原子力発電所の「新規制基準」とその適合性審査における火山影響評価の問題点

小山真人

こやま まさと
静岡大学防災総合センター

Insufficient guideline and reviews on the volcanic risks to the Japanese nuclear power plants

図1—火山影響評価ガイドにもとづく原発の適合性審査のフローチャート²⁾

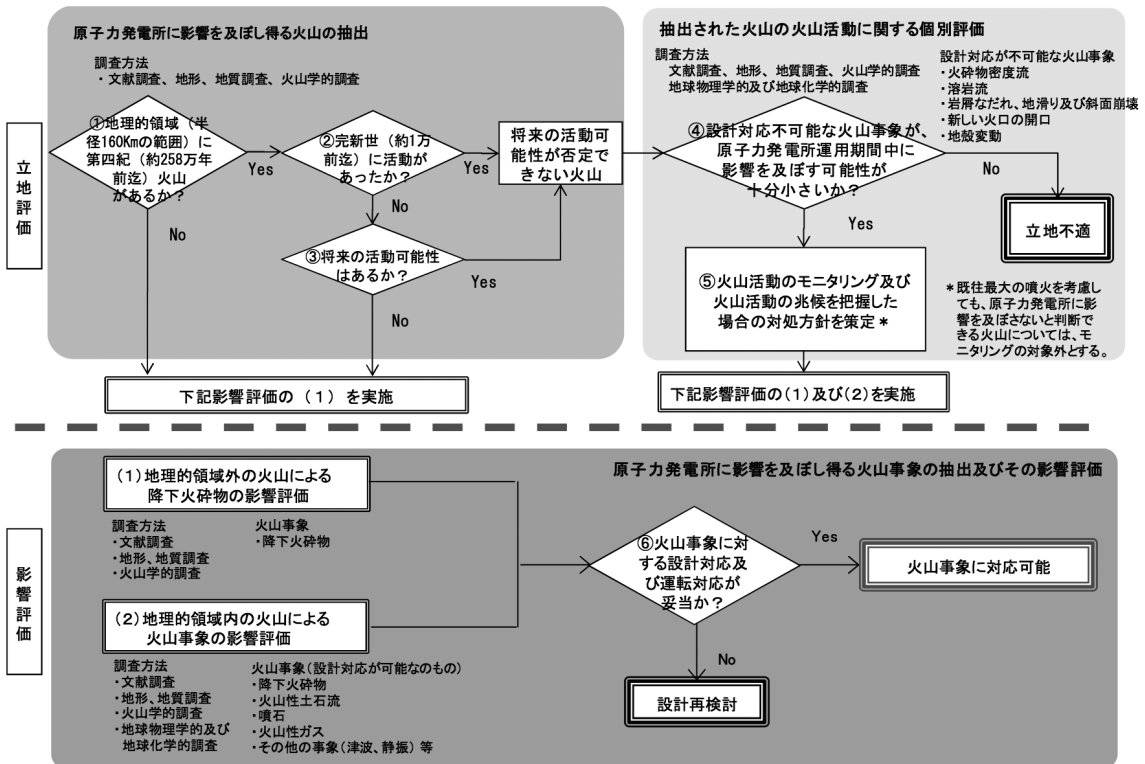
前節で述べたように、火山影響評価ガイドにおいては「設計対応が不可能な火山事象」が原発の運用期間中に影響を及ぼす可能性が十分小さいと評価できない場合は、その原発は立地不適とされる。しかしながら、どのような数値基準をもって可能性が「十分小さい」と判断するかが明記されておらず、曖昧かつ恣意的な基準となっている。

この点は、後期更新世以降(約12万~13万年前以降)の活動が否定できない断層等の上への原発(耐震重要施設ならびに重大事故等対応施設)の立地を不適とする基準¹¹とは対照的である。火山影響評価ガイドにおける「設計対応が不可能な火山事象」は、活断層の変位と同等、もしくはそれ以上の厳しいダメージを原発の重要施設にもたらす可能性があることは明白であるから、活断層に対する基準と同様の数値基準を適用し、12万~13万年前以降に「設計対応が不可能な火山事象」が達した可能性が否定できない原発は立地不適とすべきであろう。

前節で述べたように、火山影響評価ガイドにおいては、階段図やモニタリングによって将来の活動可能性を評価することになっている。しかしながら、実際には、階段図やモニタリングを用いた予測可能性評価にはさまざまな困難があり(次節(1)、(7)参照)、一筋縄ではいかない。川内原発の適合性審査で見られたような、火山学的に見て明らかに不合理な楽観的判断を排除できるように、階段図やモニタリングによる活動予測の困難さや限界を十分わきまえた内容に加筆・修正すべきである。

つまり、火山影響評価ガイドは、火山学や火山防災の現状を正しく認識して作られたものとは到底言えない。広く火山学者・火山防災専門家の意見を聞いた上で、早急かつ大幅に加筆・修正されるべきである。さもなければ、川内原発のような杜撰な適合性審査が他の原発でもくり返され、取り返しのつかない結果を招くだろう。

図3—川内原発に影響を与える可能性のある大規模カルデラ噴火の合成階段図(川内原発の適合性審査で示されたもの)²¹

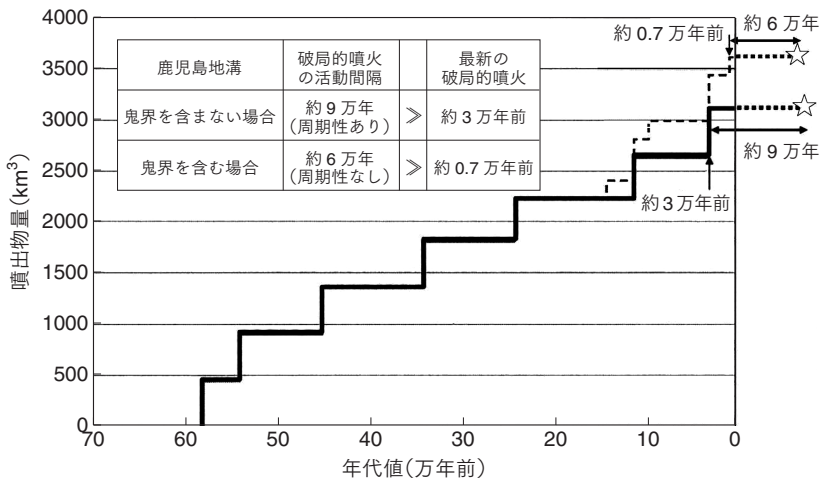
この点については, 九電説明書に火山の時間-積算噴出量階段図(以下, 階段図)を利用した説明がなされている(図3)。この階段図からは川内原発付近のカルデラ火山群が規則的な噴火をしてきたかのように見えるため, それを根拠として先に述べた「VEI7以上の噴火の平均発生間隔は約9万年」という結論が導かれているのである。

これに対し, 図3では3つのカルデラ火山を合体させた奇妙な階段図が描かれているにもかかわらず, そのことに対する合理的な説明やマグマ供給系のモデルの議論は一切書かれていない。しかも, 川内原発から160 km圏内にある阿蘇カルデラと鬼界カルデラを大した説明もなく除いている(ただし, 鬼界カルデラのみ破線で補助的に表示)。後述するように, 両カルデラのデータを含めれば, 階段

図の形はまったく異なるものとなり、見かけ上の規則性も失われる。つまり、図 3 は、階段図上で噴火間隔がたまたま 9 万年程度に揃うカルデラの組み合わせを恣意的に選んだように見える。

さらに、階段図に用いた噴火年代と噴出量の誤差についての記述がなく、審査会合の議事録をたどっても議論された形跡がない。これは多くの科学者と技術者が参加する審査会合としては、信じがたいほど初歩的なミスである。とくに噴出量に大きな誤差が含まれ得ることは、噴出量の推定経験のある火山学者にとっては常識であり、九州での VEI 7 以上の噴火は大量の噴出物が海に入るために正確な定量は困難をきわめる。

図 3 の階段図でさらに不自然な点は、すべての噴火の噴出量が 500 km^3 程度に揃っていることである。おそらく文献 17 に記された VEI 値を参考に、VEI 7 噴火の平均的な値として 500 km^3 を採用したのだと思われるが、そのことについての断り書きは書かれていない(文献 17 には、VEI の他に噴出体積見積りが個別に書かれている噴火がいくつかあるが、それらの値は無視されている)。噴火間隔が 9 万年となっている階段図の噴出量を揃えれば、全体が規則的に見えるのは当然である。つまり、図 3 の階段図に見られる規則性は見かけ上のものと言って

そもそも、図 3 の階段図に用いられたデータセットが完全である保証はない。なぜなら、とくに古い時期の巨大噴火のすべてが発見されているわけではないからである。それは、古い時代の噴出物ほど陸上での露出範囲が限定され、カルデラとの対応関係が不明のものが多数ある上に¹⁷、未発見のものもありえるという事情による。

日本で 100 万年前以降に生じた噴火の噴出量見積りについては、よく知られたデータセットがある¹⁴。それにもとづき、川内原発から 160 km 圏内にあるすべてのカルデラ火山について VEI 7 以上の噴火の合成階段図(阿蘇と鬼界も含む)を描いてみた(図 4)。先に述べたように、合成図には火山学的な意味はないので、川内原発の被災リスク評価を目的として、カルデラの恣意的な選択をせずに描いた図である。図 4 から言えることは、これといった周期性は存在せず、VEI 7 以上のカルデラ噴火が 5000 年~2 万年程度の短い時間間隔で何度も再来する期間(27 万~25 万年前ならびに 11.5 万~8.7 万年前)があったことである。つまり、最新の鬼界アカホヤ噴火から 7300 年が経過した今となつては、こうした巨大噴火が近い将来に生じたとしても別に不思議ではない。
